Merknadsskjema – Offentlig ettersyn

Plannavn	Fana, Gnr. 40, Bnr. 354, Sætervegen
Arealplan-ID	66320000
Saksnummer	PLAN-2022/20557 Tidl. 66320000
Utarbeidet av	TAG Arkitekter v/Stig T. Thomassen
Sist revidert	26.11.2024

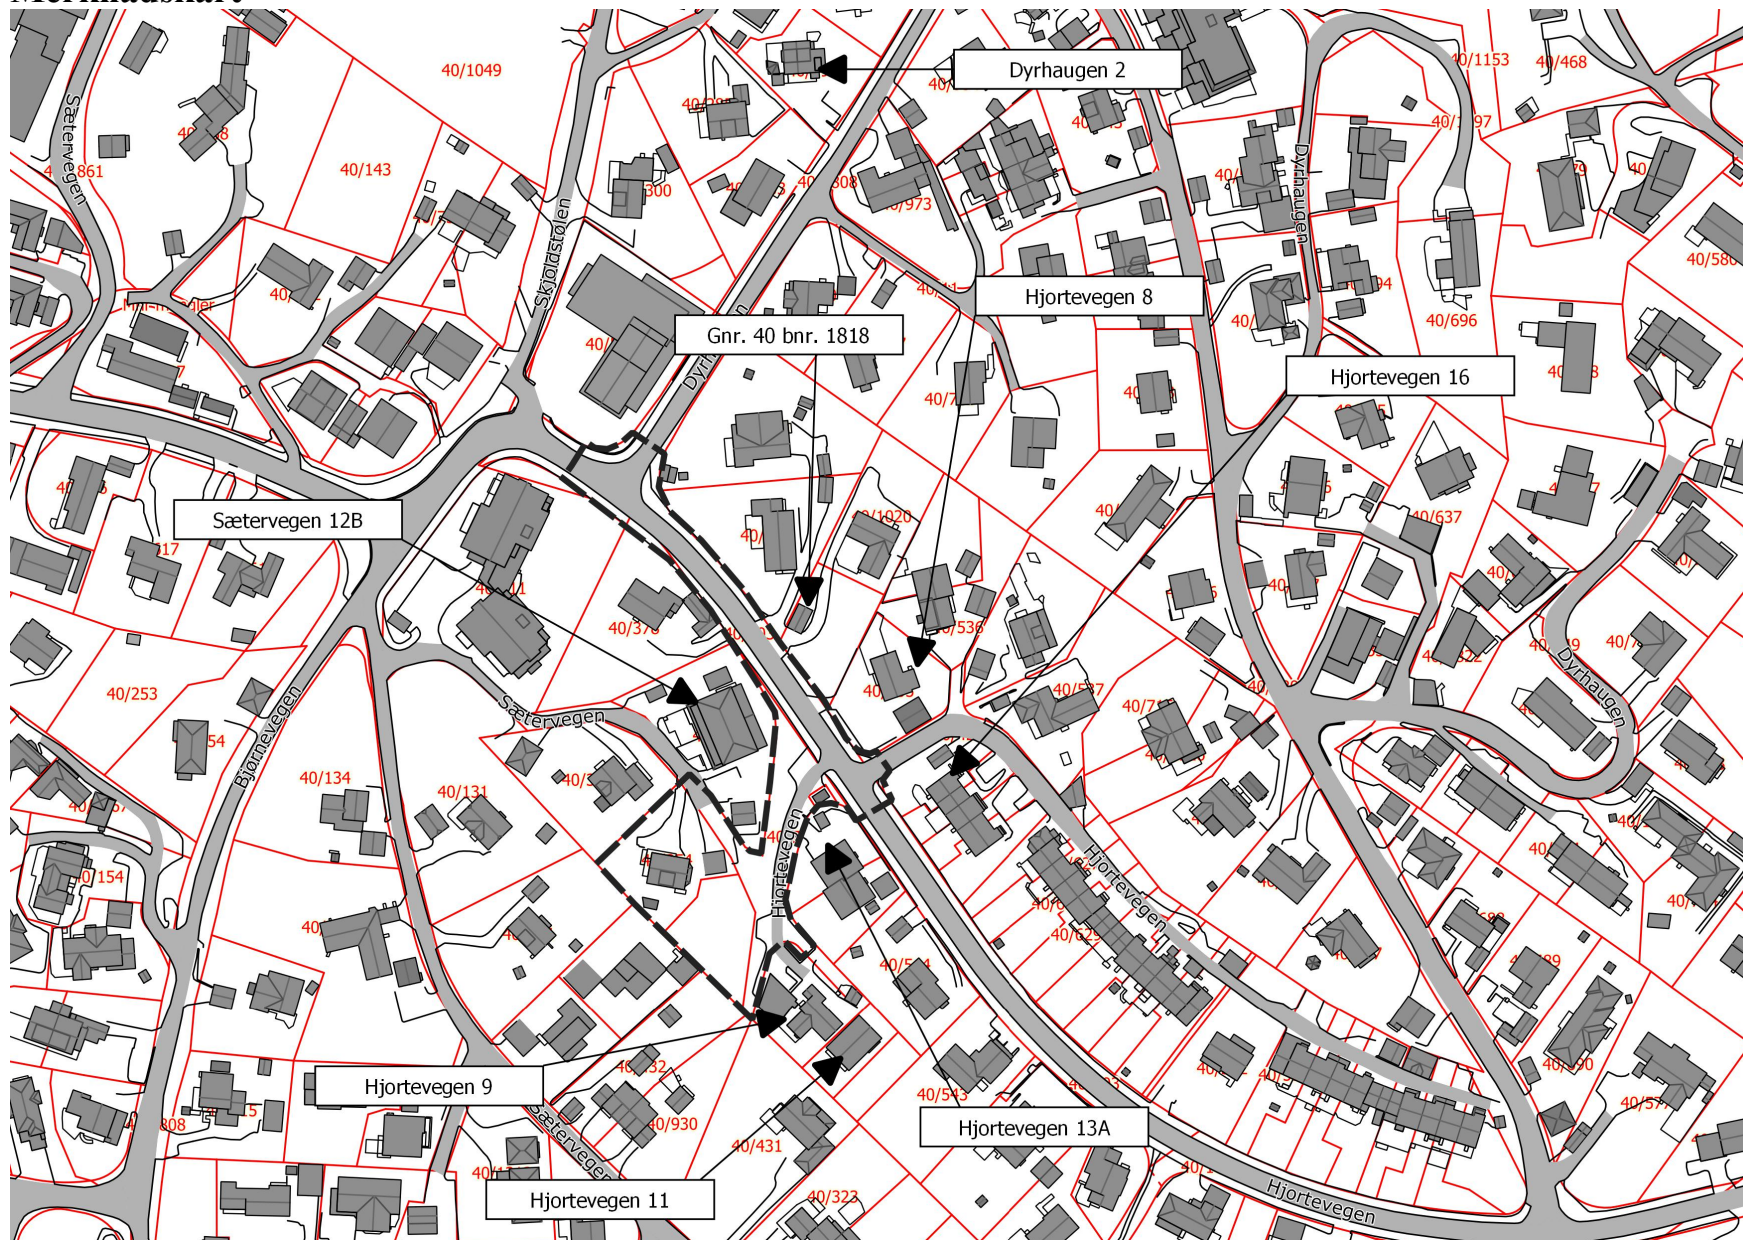
H1.3	Byarkitekten 09.05.2023	1) Byarkitekten mener at prosjektet har utviklet seg i riktig retning. Endringer i fasaden og overgangen mellom gate og kolle er bedre enn den var. 2) Byarkitekten anbefaler likevel å se på en bearbeiding av landskapet, herunder murene/veggene mellom bygg A og B, slik at bebyggelsen blir bedre forankret til stedet og landskapet. De anbefaler at det grønne skal «vandre ned» fra kollen og til gateplan, for på den måten å bryte opp byggene mer, heller enn at de er koblet samme med en base. 3) De ønsker videre å se om utformingen av volumet rundt p-kjellerinngang utføres i stein eller betong, slik at det fremstår som en del av «mellomrommet», og som ikke knytter seg til bygg A eller B materialmessig. 4) For å dempe inntrykket mer anbefaler Byarkitekten prosjektet å se på muligheter for et tre på gateplan, til høyre for garasjeporten. Samt å se på mulighetene for et bed langs gavlvegg i hus A.	1) Tas til orientering. 2) I prosjektet har det vært jobbet med å få til denne overgangen mellom kollen og gaten. Derfor er det nå lagt inn en nedtrapping med rom for beplantning. Dette gir en bedre kobling. Som et svar på Byarkitektens ønske legges det opp til å teste ut hvordan det blir å trekke rekkverk lenger bak og beplante helt ut til kanten. 3) Valgt fasademateriell for området er naturmaterialer med paneltyper. Det kan vurderes å endre materialtypen for det aktuelle området. 4) Eiendommens beskaffenhet gjør det vanskelig å få inn et tre på gateplan, til høyre for innkjøring til p-kjeller. Her er det både snuareal samt renovasjonsareal, det blir dermed ikke mulig å det til på en god måte uten at det er i konflikt med andre funksjoner.		X (3)

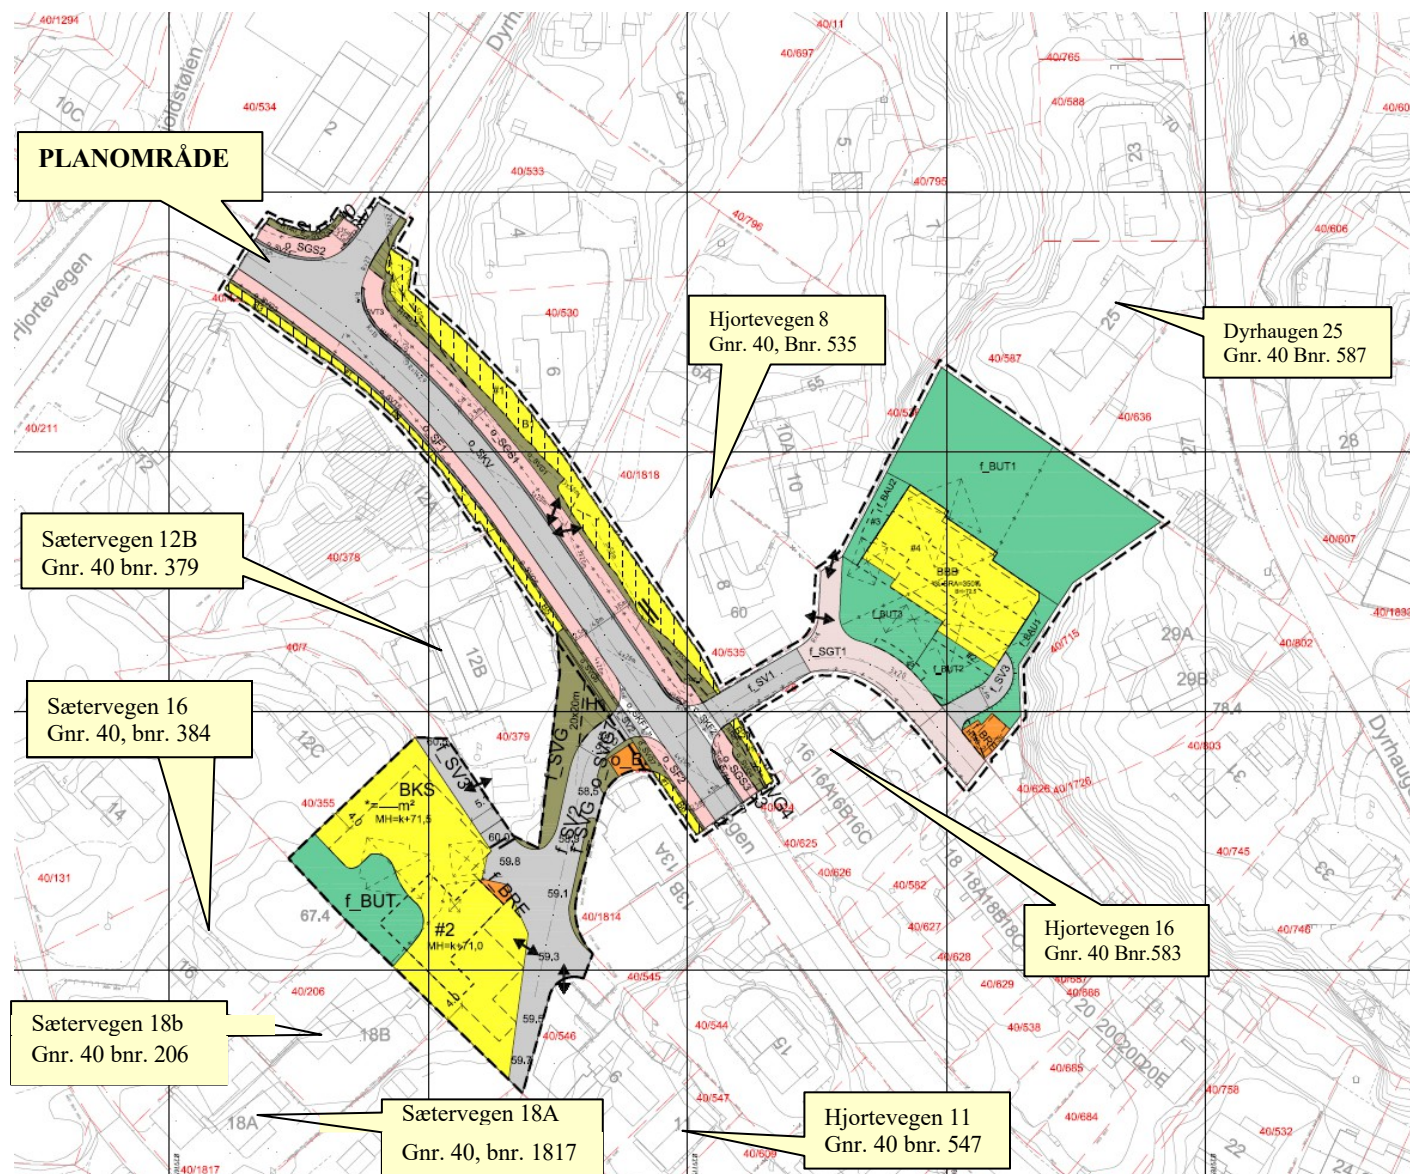
Uttalelser og merknader etter begrenset høring Vinter 2024					
P2.1	Tor Aage Gjernes	1) Gjernes viser til at det fremstår som at Bergen kommune ønsker å lage Hjortevegen til kollektivgate. Han frykter at ved å gjøre dette uten å sette opp forbudsskilt vil dette medføre økt trafikk i Hjortevegen i årene som kommer. Han mener gaten bør gjøres om til miljøgate 2) Han stiller spørsmålstegn til om sykkelvei er plassert på riktig side, og mener at dette ikke kommer skikkelig frem i planene som her er varslet. Han mener i tillegg det mangler gode krysningspunkt av Hjortevegen. 3) Videre fremholder han at det ikke er gjennomført brukerstudie av sykkelveg. Han mener dette bør utarbeides, og mener det finnes andre bedre egnede steder for sykkeltrase. 4) Gjernes har kommentarer til bestemmelsene i for planene; 4601_66320000 pkt. 3.2.6.c og Arealplan-ID 4601_65700000 pkt. 3.2.1.a. Han viser til at en avkjøringspil til 40/1818 er fjernet og lurer på hvor denne er. Videre mener han at bestemmelsene knyttet til at det ikke tillates utvidet bruk må endres eller fjernes. Han stiller spørsmål til om	1) I arbeidet med denne plansaken har Bergen kommune bedt forslagsstiller legge inn forhold knyttet til steds- og trafikkanalysen som er utarbeidet. Denne analysen er offentlig bestilt og ligger rammer for de de løsninger som er valgt langs de offentlige veiene. Merknaden tas ikke til følge. 2) På samme måte som i punkt 1 er dette noe som gjelder de offentlige rammene satt av steds- og trafikkanalysen. Merknaden tas ikke til følge. 3) Det henvises til de to overstående punktene her. Merknaden tas ikke til følge. 4) Arealene merknaden er knyttet til er utgått fra planområdet. Merknaden tas ikke til følge.
